Oggetto: [ID_8255] Procedimento di Valutazione di Impatto Ambientale ai sensi dell'art.23 del D.Lgs.152/2006 relativa al progetto "Collegamento tra la Valfontanabuona e l'autostrada A12 Genova – Roma" . Trasmissione Controdeduzioni nuova fase di consultazione pubblica

COLLEGAMENTO TRA LA VAL FONTANABUONA E L'AUTOSTRADA A12 GENOVA-ROMA

Risposte alle osservazioni formulate nell'ambito della nuova fase di consultazione pubblica.

Figura 5-18 Localizzazione roost di *R. hipposideros* rispetto all'area di indagine (Libiassi, 2023)

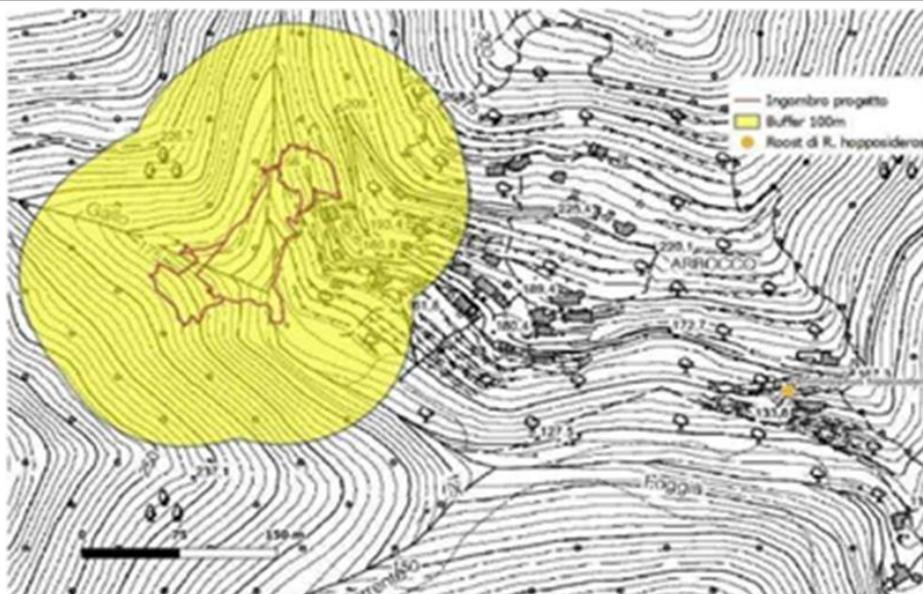
hipposideros. Il rumore e le vibrazioni del traffico pesante 24 ore su 7 giorni metteranno a grave rischio la sopravvivenza della colonia.

L'indicazione di Tecne che a cento metri dal progettato viadotto gli effetti ambientali si esauriscono non è sostenibile; anzi le norme tecniche per la redazione degli studi di impatto ambientale prevedono espressamente anche la valutazione del area vasta.

Contrariamente a quanto affermato nel quesito – e cioè che gli approfondimenti relativi al tema del Risk Management sarebbero rimandati al Progetto Esecutivo – la corrente fase progettuale ha già compiutamente individuato i potenziali rischi e le soluzioni tecniche più idonee per gestirli. Si confuta l'affermazione per la quale il metodo di scavo venga deciso prima delle opportune analisi di rischio: il metodo progettuale adottato (ADECO-RS) prevede allo scopo una fase di diagnosi del comportamento tenso-deformativo allo scavo proprio per definire la metodologia di scavo ed i relativi interventi. Tale fase è esplicitata in Progetto. Quindi è stata effettuata la previsione degli effetti indotti dallo scavo secondo quanto richiesto da Normativa.

Fig.1.3 Istruttoria Parco Nazionale Portofino Estratto progettuale.

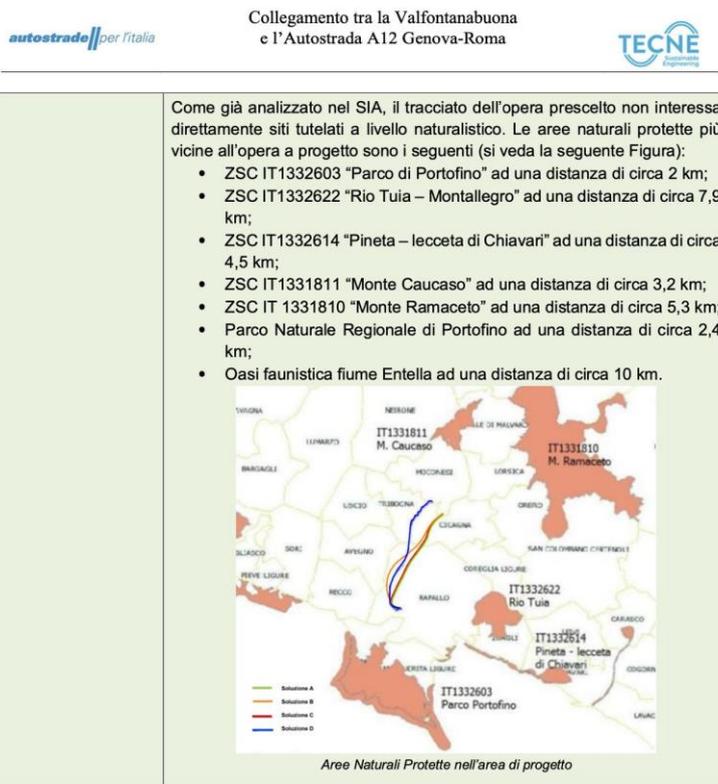
Argomento/Ambito	Parte generale
Osservazione	<p>La risposta all'integrazione n°2.3 non è esaustiva, perché l'ipotesi zero viene scartata a priori? Perché non sviluppare l'ipotesi che preveda una sola galleria per l'intero tracciato, questo mitigherebbe i danni ambientali, tutte le 4 ipotesi hanno gravi ripercussioni sull'ambiente.</p> <div data-bbox="491 510 1439 1182" style="border: 1px solid black; padding: 5px;"> <p style="font-size: small;"> autostrade // per l'italia COLLEGAMENTO TRA LA VALFONTANABUONA E L'AUTOSTRADA A12 GENOVA - ROMA Studio di Impatto Ambientale ALTERNATIVE DI PROGETTO TAVOLA 091B Scala 1:2000 TECNE </p> <p style="font-size: x-small;"> Soluzione A Soluzione B Soluzione C Soluzione D Area di cantiere e di deposito Barriere fonosorbonenti SCALA 0 200 400 800 m </p> </div> <p>Fig.1.2 Istruttoria Parco Nazionale Portofino Estratto progettuale.</p> <p>Sempre nell'integrazioni viene scritto che il tracciato dell'opera prescelto non interessa direttamente siti tutelati a livello naturalistico, niente di più vero, la zona di Arbocò fa parte della rete ecologica ligure come già scritto nelle osservazioni, inoltre come verrà detto successivamente, la zona ricade all'interno del perimetro del proposto parco Nazionale di Portofino, il quale è in essere.</p>

<p>Riscontro</p>	<p>L'osservazione 2.3 del documento VIA_Fontanabuona_controdeduzioni si riferiva alle valutazioni relative alle alternative progettuali. Per le valutazioni relative all'opzione 0 si rimanda ai contenuti del paragrafo 3.1.1 dello SIA.</p> <p>Come emerge già dalla risposta relativa all'osservazione 2.3, l'ipotesi che prevedeva la realizzazione di un'unica galleria è stata scartata in quanto la realizzazione di un tunnel di lunghezza maggiore avrebbe comportato maggiori scavi, un maggior quantitativo di materiale da abbancare, nonché un allungamento dei tempi di esecuzione dell'opera e, conseguentemente, maggiori emissioni di polveri/inquinanti e rumore.</p> <p>Inoltre, per ricorrere alla realizzazione di un'unica galleria, sarebbe stato necessario modificare il tracciato. Pertanto, non sarebbe stato possibile sfruttare l'adeguamento della viabilità esistente SP22 e sarebbe stato</p>

Fig.1.4 Perimetrazione Parco Nazionale Portofino

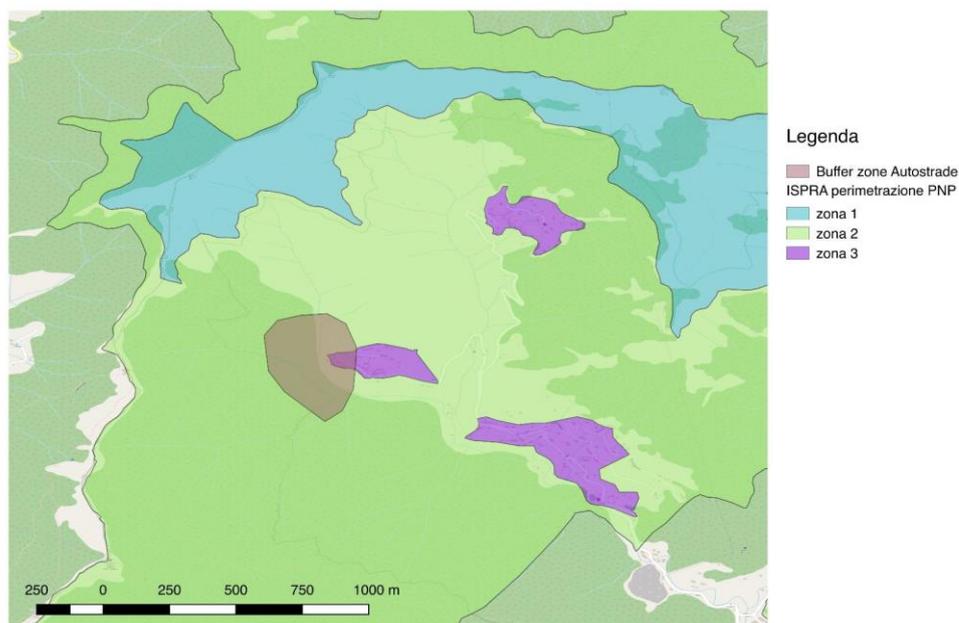
Estratto progettuale Nella precedente figura si può notare come l'area del progetto rientra integralmente in zona 2 del parco.

La buffer zone è approssimativa, visto che Autostrade non ha fornito lo shape file dell'opera violando la legislazione (direttiva INSPIRE e D.L. N°32 del 27/01/2010 e dal D.LGS N°195/05 del 19/08/2005).

Fig.3.2.2 Schermata prese da Libioss database Regione

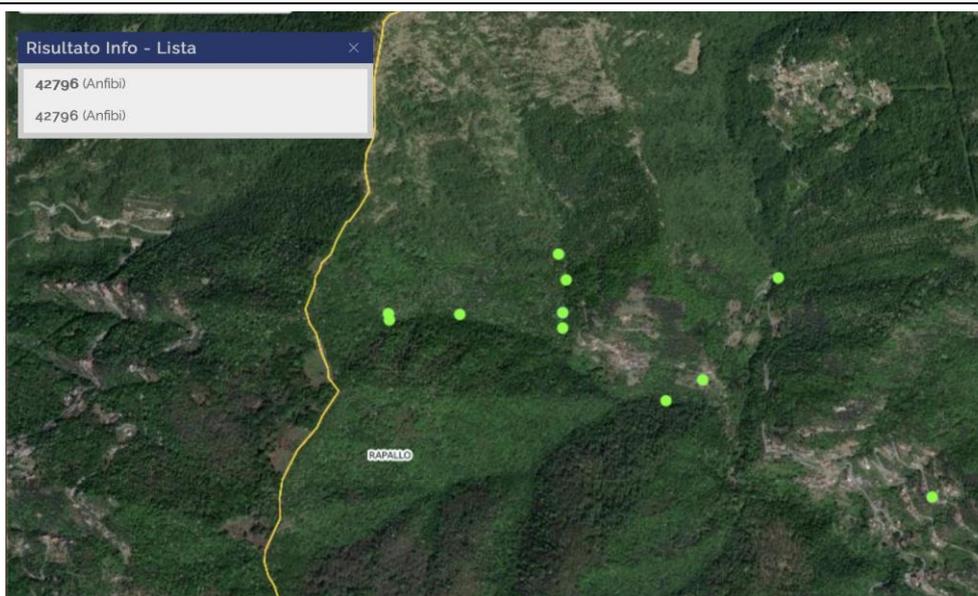
Nella cartina qua sopra preso dalle integrazioni fatte da autostrade si è ammesso volutamente un dato. E' stata omessa la presenza di un sito riproduttivo di Salamadrina perspicillata.

Fig.3.3.1 Buffer zone usata per il progetto dell'Asti Cuneo

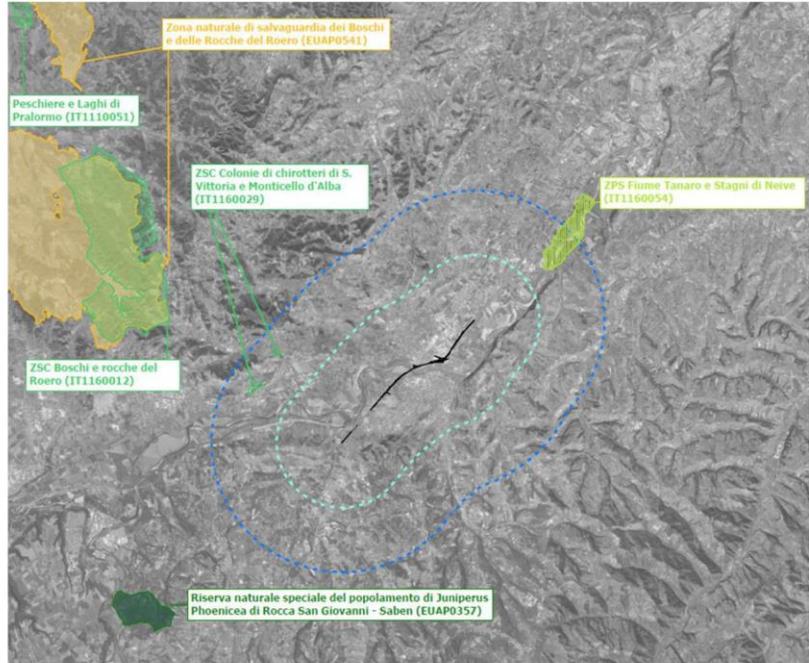
La buffer zone usata nel progetto Asti Cuneo dalla colonia di chiroterteri è di ben 3500 m!

Ricordiamo che tutte le specie di microchiroterteri sono in allegato IV della direttiva Habitat per cui per la loro protezione, sempre secondo la direttiva Europea, non necessita di una ZSC, la loro protezione è totale, quindi va applicata anche per il roost riproduttivo di Arbocco.

<p>Riscontro</p>	<p>Nell'approfondimento relativo alla biodiversità svolto nel periodo marzo - maggio 2023 (rif. 1100A3-LL00-PD-DG-AMB-IA000-00000-R-AMB-7001-00) sono stati eseguiti rilievi specifici per la determinazione della comunità di chirotteri presenti ad Arboccò ed è stato citato il roost di Rhinolophus hipposideros presso l'abitato di Arboccò. Il roost indicato è situato a circa 20 metri dalla strada attualmente in uso da mezzi pubblici e privati, a una quota inferiore rispetto al sedime stradale. Inoltre, la colonia è ospitata attualmente in un edificio in uso e comunque oggetto di attività umana quotidiana.</p> <p>Relativamente all'estensione dell'area monitorata per l'approfondimento eseguito nel periodo marzo- giugno 2023 (un buffer di 100 metri esterno alla proiezione dell'opera e dei cantieri), essa comprende anche l'area interessata dalla cantierizzazione prevista ad Arboccò la quale però non interferisce con il traffico esistente e non prevede il transito di mezzi; pertanto non sono ipotizzabili disturbi del progetto rispetto alla colonia, posizionata a circa 400 metri a valle rispetto al tracciato.</p> <p>Le indagini bioacustiche realizzate nell'ambito dell'approfondimento marzo-giugno 2023, hanno avuto la funzione non solo di inventariare le specie presenti, ma anche di definire il ruolo ecologico degli ambienti presenti ed eventuali criticità. Le specie individuate e il numero di passaggi limitato nell'unità di tempo inducono a ritenere come l'ambito indagato sia di scarsa rilevanza per i chirotteri, e gli stessi ambienti per struttura e caratteristiche non appaiono di particolare interesse per la conservazione delle specie, che probabilmente frequentano occasionalmente l'area mentre scelgono per le attività trofiche (es. aree aperte e ricche di insetti) e di rifugio (es aree boschive con alberature di diametro e caratteristiche adeguate) altre aree più idonee. Il progetto in conclusione non sottrarrà alle specie porzioni di habitat di specie di particolare rilevanza e, quindi, per tipologia di comunità e frequentazione l'interferenza è trascurabile.</p>
